DIRECCIÓN DE PREVENCIÓN Y ATENCIÓN DE EMERGENCIAS

CONCEPTO TÉCNICO No. CT - 4633

| Nombre del proyecto | Gibraltar, Vías Peatonales – Escaleras |

Figura No.1 – Figura No.2. Localización del Proyecto "Gibraltar". Mapa de Amenaza por Procesos de Remoción en Masa.
(Fuente: Estudio de Riesgos para un Sector del Barrio Gibraltar, 2005, Consorcio IGR para el Fopae)

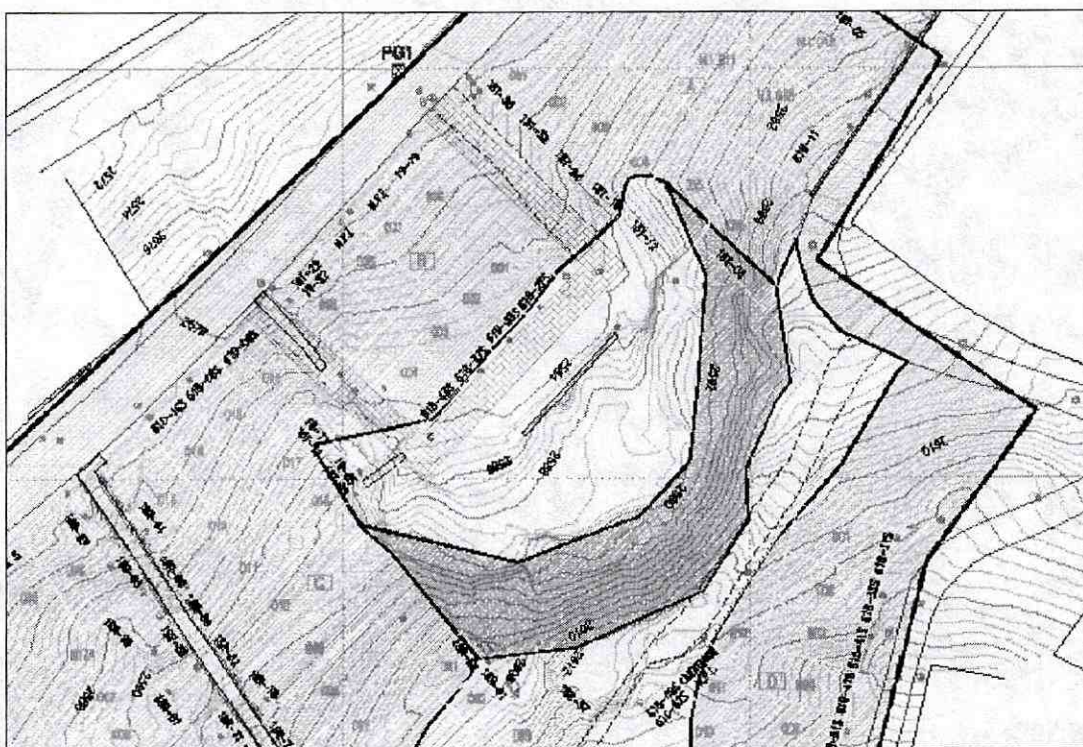
De acuerdo con el "Estudio de Riesgos por Remoción en Masa, Evaluación de Alternativas de Mitigación y los Diseños Detallados en las Medidas Propuestas en la Alternativa más Conveniente, para su Implementación en el Corto Plazo, en un Sector del Barrio Gibraltar, de la Localidad de Ciudad Bolívar en la Ciudad de Bogotá, D.C.", elaborado por el Consorcio IGR para el FOPAE, el sector donde se localiza el proyecto "Gibraltar", se encuentra en una zona de AMENAZA MEDIA Y BAJA por procesos de remoción en masa (Figura No.1).

Fotografía No.1. Transversal 18T en la que se proyecta construir una vía peatonal de mejores especificaciones.

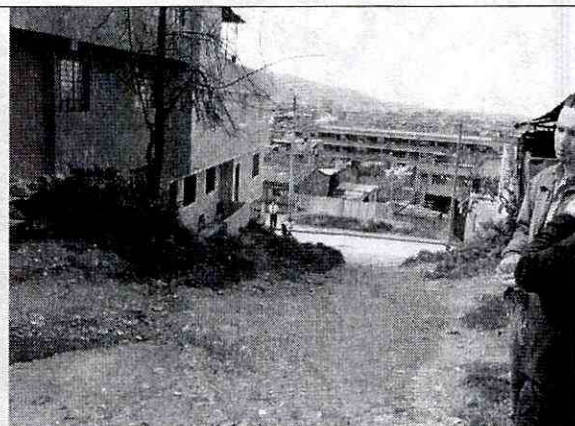
El sitio donde se proyecta adecuar las vías peatonales y escaleras cuenta con una pendiente media a baja, limitado por un talud de aproximadamente 20m de altura con cortes cercanos a la vertical, compuesto predominantemente por areniscas de grano medio a fino. Entre este talud y las viviendas paralelas a la vía peatonal proyectada, se encuentra construido un muro en concreto reforzado de aproximadamente 3.0m de altura, el cual conserva su verticalidad y en el momento de la visita no presenta fallas visibles de tipo estructural (ver fotografía No.1 y 4). Esta obra de
